**Objetivo** "Estudio Integral de Tensión, Compensación Reactiva y Estabilidad de Tensión del SEIN 2007-2010" – Absolución de las Observaciones al Informe Fases II y III

**Orden** COES SINAC/D-057-2006

## RESPUESTA A LAS OBSERVACIONES DEL INFORME FINAL FASES II Y III ESTUDIO INTEGRAL DE TENSIÓN EN EL SEIN DE PERÚ – AÑOS 2007-2010

Figura 1: F/S 1 Circuito 220 kV Campo Armíño – Cotaruse

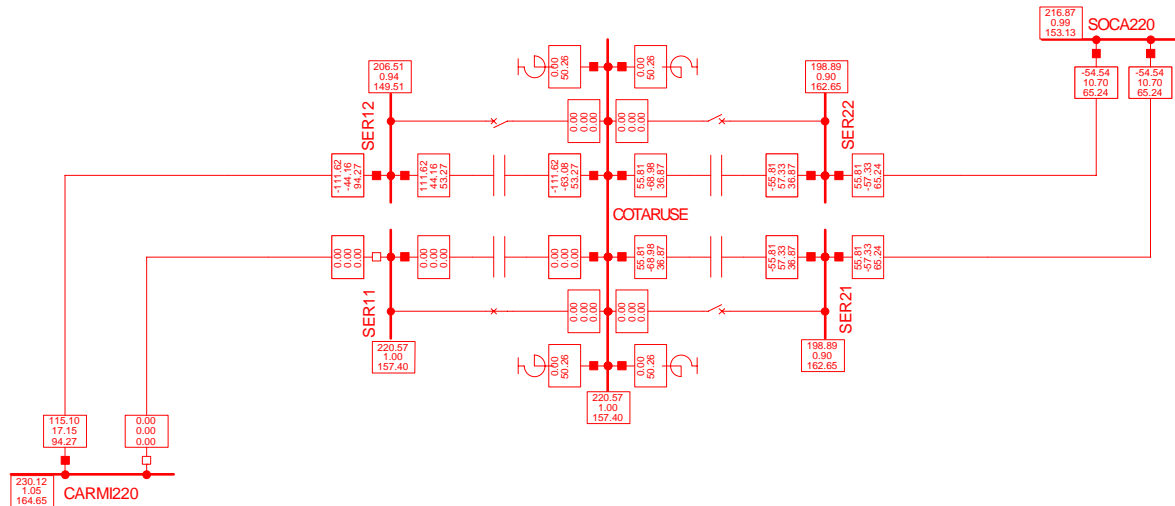
- En las páginas 19 y 20, numeral 3.2 se considera admisible para el análisis N-1 que una contingencia debe ser “creíble” y “común” a todos los estados de carga. Este criterio puede ser valido para analizar por ejemplo el caso de la salida de la línea Moquegua-Tacna, que puede producir el colapso de tensión de la zona de Tacna, sin que pueda ser evitado por el efecto de la compensación reactiva, pero también puede descartar algunas contingencias cuyo estudio es uno de los motivos de la realización de este estudio integral de tensión, como por ejemplo la salida de un circuito Pomacocha-San Juan, el cual puede producir en el circuito paralelo sobrecargas mayores al 20 % (y caídas de tensión significativas) en horas de punta, pero no en las horas fuera de punta, pero cuyo efecto en las tensiones se quiere reducir o evitar.

Hay otras contingencias que pueden entrar en este tipo de comportamientos como la salida de un circuito de las líneas Mantaro-Cotaruse-Socabaya, y la salida de un circuito de la línea Chimbote-Trujillo. Seria conveniente que se verifique que estas contingencias no hayan sido descartadas en el análisis por aplicación del criterio de eliminación de contingencias.

Como respaldo de lo mencionado se reporta a continuación los resultados obtenidos haciendo la contingencia Mantaro – Cotaruse para el caso de Avenida 2008 con demanda media (único estado que no crea sobrecarga) (Ver ). La tabla siguiente compara las tensiones en las barras a 220 kV correspondientes a las áreas interconectadas por este circuito antes y después de la contingencia. Las restantes barras del sistema prácticamente no presentan diferencias de tensión en **N** o en **N-1**.

Se observa que el Plan de compensación propuesto junto con los "ajustes" de set-point de generadores y transformadores regulables bajo carga alcanza un estado operativo en **N-1** que satisface las restricciones impuestas.

Figura 3: F/S Línea 138 kV Abancay – Inca

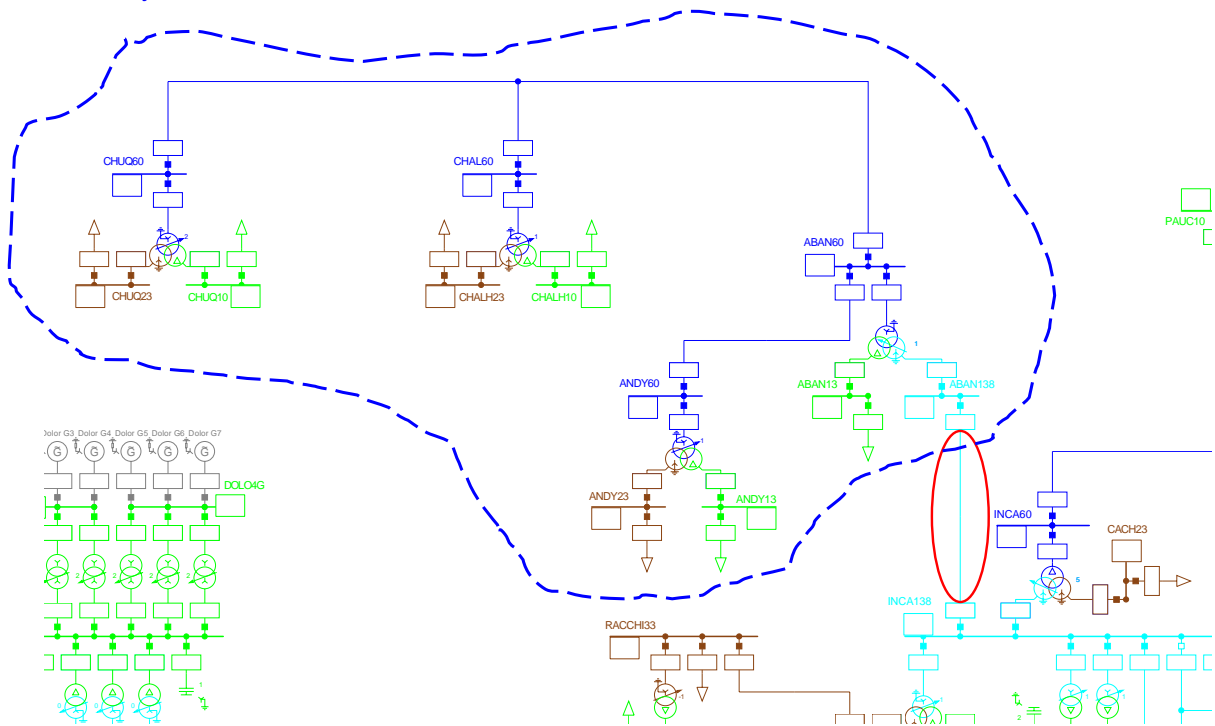
2. En la Tabla 1 de la página 23 (numeral 3.2.1.1 Casos de formación de dos redes separadas) se reportan las contingencias que ocasionan separación de áreas. Algunas de estas contingencias aparentemente no causan tales separaciones. Mencionamos algunas contingencias:

- 28 Chilca REP – Kallpa en 220 kV
- 29 Aceria – Independencia en 220 kV
- 1 Abancay – Incasa en 138 kV
- 151 Campo Armíño – Restitución en 220 kV

Las contingencias 28 y 151 ocasionan en realidad la pérdida de generación en las centrales Kallpa y Restitución, mientras que las contingencias 1 y 29 causan las pérdidas de las cargas de Aceros Arequipa y Abancay. Varias de las contingencias mencionadas en esta tabla caen dentro de estas dos clases de contingencias. Lo importante en estos casos es que las contingencias de pérdida de generación no ocasionen caídas de tensión significativas por la pérdida de la generación reactiva correspondiente y su efecto debe ser considerado en el análisis.

R: De la observación de los dos esquemas unifilares que han sido entregados por COES para el desarrollo de los estudios, y considerando el Plan de Expansión previsto de la red

en el horizonte 2007-2010, se confirma que las contingencias mencionadas (28, 29, 1 y 151) forman islas. Como se ha indicado en la respuesta precedente:

Las siguientes figuras relativas al escenario estiaje 2007 confirman lo mencionado, y la topología de estos casos particulares no ha cambiado en los escenarios posteriores hasta el estiaje del 2010.

Figura 6: Compensación vs. Demanda para estados de Máxima Avenida

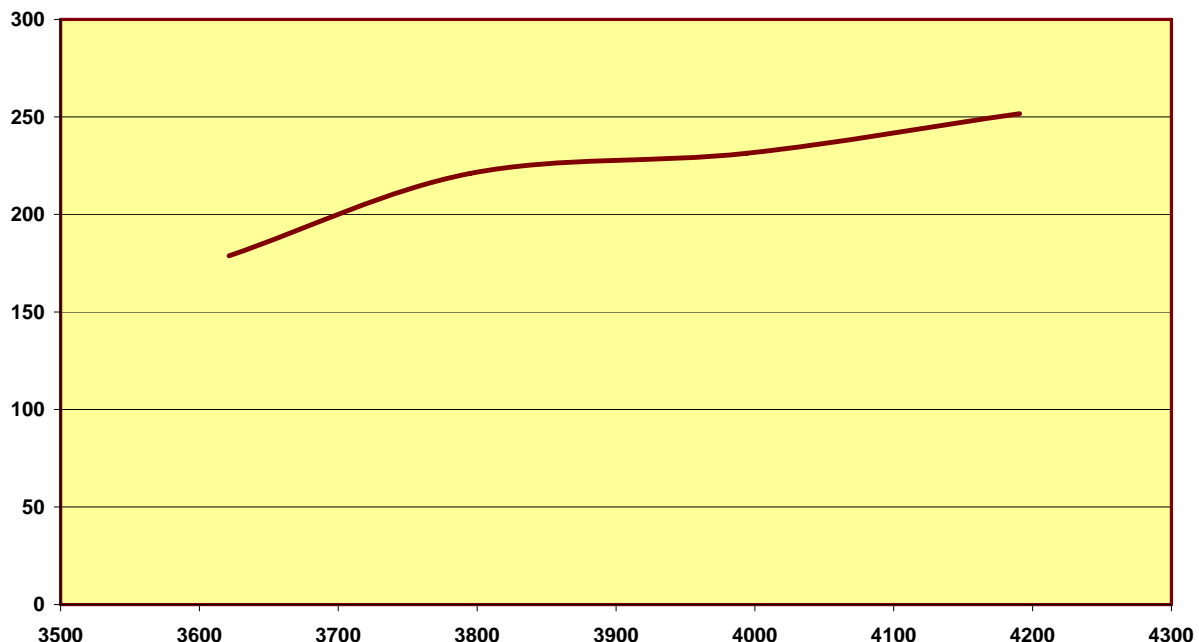
8. De acuerdo a los resultados de los análisis, se requiere las conclusiones del consultor acerca de la sensibilidad de los costos de inversión (III.3.2.4.3 g de los términos de referencia) frente a cambios de la tasa de crecimiento de la demanda (caso con demanda alta) y la oferta de generación de mediano plazo.

R: El cambio de los costos de inversión frente a cambios de la tasa de crecimiento de la demanda, se puede deducir a partir de la compensación que resulta del estudio en función de la demanda en el período de análisis.

En la Figura 6 se ilustra la compensación que resulta del estudio, en función de la demanda bruta para los estados de carga máxima de Avenida en el período 2007-2010, y en la Figura 7 se ilustra la misma relación, pero según resulta de los estados de Carga Máxima Anual de Estiaje en el mismo período. De la comparación entre las figuras se observa que la correlación más aceptable entre compensación y demanda se obtiene para la Figura 7 (Máxima Anual), lo que significa que dichos estados son los que definen la inversión anual para el período de estudio, y debido a ello se emplearán los resultados de esta figura para los análisis que siguen.
